**SOLICITATION AMENDMENT
MODIFICATION DE L'INVITATION**

Title - Sujet Coussinets d'étambot	
Solicitation No. - N° de l'invitation F3017-17N231/A	Amendment No. - N° modif. 001
Client Reference No. - N° de référence du client F3017-17N231	Date 2017-10-24
GETS Reference No. - N° de référence de SEAG PW-\$QCW-028-17212	
File No. - N° de dossier QCW-7-40111 (028)	CCC No./N° CCC - FMS No./N° VME
Solicitation Closes - L'invitation prend fin at - à 02:00 PM on - le 2017-11-02	
Time Zone Fuseau horaire Heure Avancée de l'Est HAE	
F.O.B. - F.A.B. Specified Herein - Précisé dans les présentes	
Plant-Usine: <input type="checkbox"/> Destination: <input type="checkbox"/> Other-Autre: <input checked="" type="checkbox"/>	
Address Enquiries to: - Adresser toutes questions à: Simoneau, Steve	Buyer Id - Id de l'acheteur qcw028
Telephone No. - N° de téléphone (418) 649-2816 ()	FAX No. - N° de FAX (418) 648-2209
Destination - of Goods, Services, and Construction: Destination - des biens, services et construction: NGCC DES GROSEILLIERS Pêches et Océans Canada / Fisheries and Oceans Canada Garde côtière canadienne / Canadian Coast Guard 101 Boul. Champlain, Québec, QC, G1K 7Y7, Canada.

AVIS DE MODIFICA

Compé par / Drawn by:	DAN
Approuvé par / Approved by:	DAN
Échelle / Scale:	1:1.0
Date / Date:	01/01/24
Approuvé par / Approved by:	D. CORBIN
Date / Date:	01/01/24
No. dossier / File no.:	COQUE 68
Échelle / Scale:	1:5
No. dessin / Drawing no.:	06149M08
Page / Page:	01

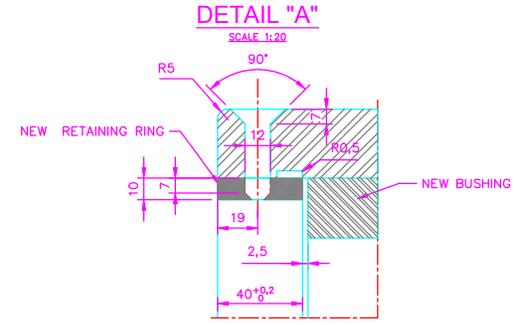
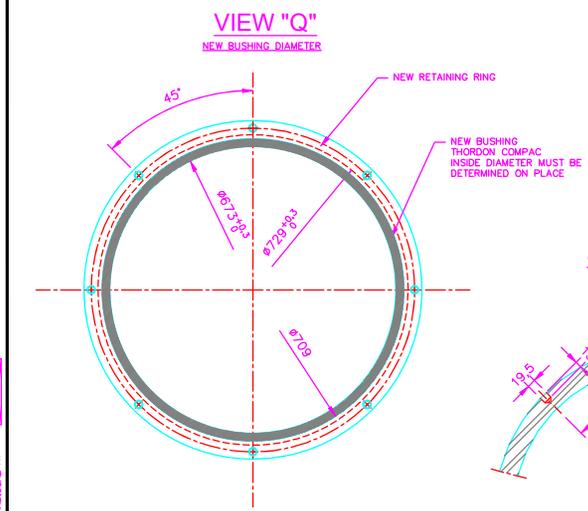
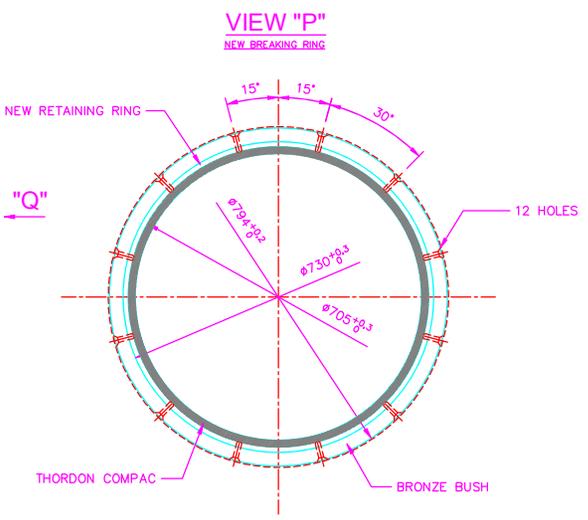
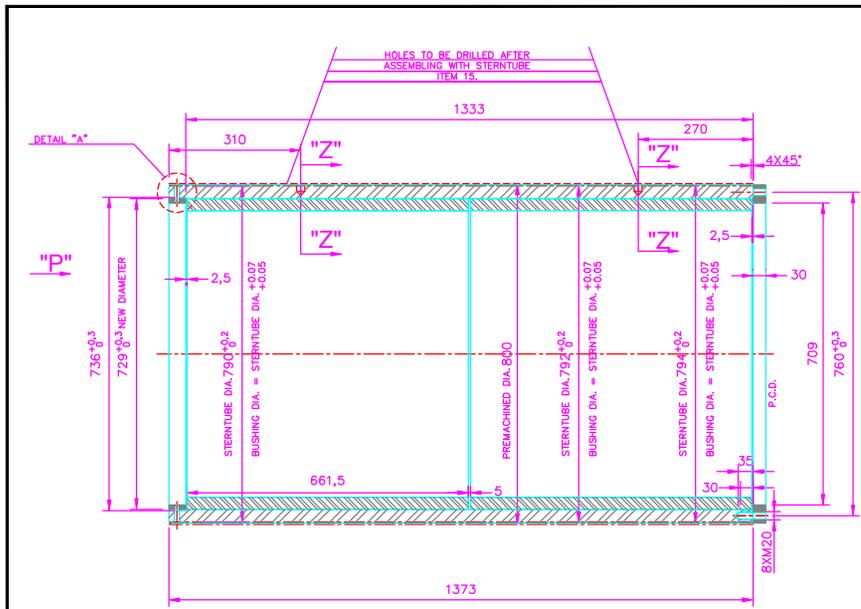
- Les coussinets sont-ils montés dans des logements de paliers existants ou de nouveaux logements sont-ils nécessaires pour l'offre?
- Les boîtiers existants sont-ils entièrement divisés ou les nouvelles clés proposées doivent-elles être divisées?
- Si de nouveaux boîtiers doivent être fournis, des informations plus détaillées sont nécessaires concernant les dimensions d'interfaçage du tube d'étambot.
- Des informations plus détaillées et des dessins sont nécessaires pour les conceptions existantes du coussinet et du bâti des coussinets.
- Des informations sur la façon dont les roulements actuels sont conservés et sur la manière dont ils sont retirés sont nécessaires.
- Les dimensions indiquées de 680 mm x 734 mm x 2720 mm sont-elles les dimensions usinées finales ou les dimensions moulées grossières?
- Des charges d'appui sont requises.

- Les roulements seront installés dans des logements existants.
- Les bagues actuelles et les nouvelles bagues doivent être d'une conception divisée en deux.
- Le logement existant restera tel quel.
- Voir dessins 06149M08, et 06149M09 joints à la modification 001. Prendre note que la dimension des arbres vont changé pour les valeurs d'origine lors du chantier.
- Voir dessins 06149M08, et 06149M09 joints à la modification 001. Prendre note que la dimension des arbres vont changé pour les valeurs d'origine lors du chantier.
- Ce sont les dimensions finales.
- La charge de roulement doit être calculée par l'entrepreneur avec les informations fournies.
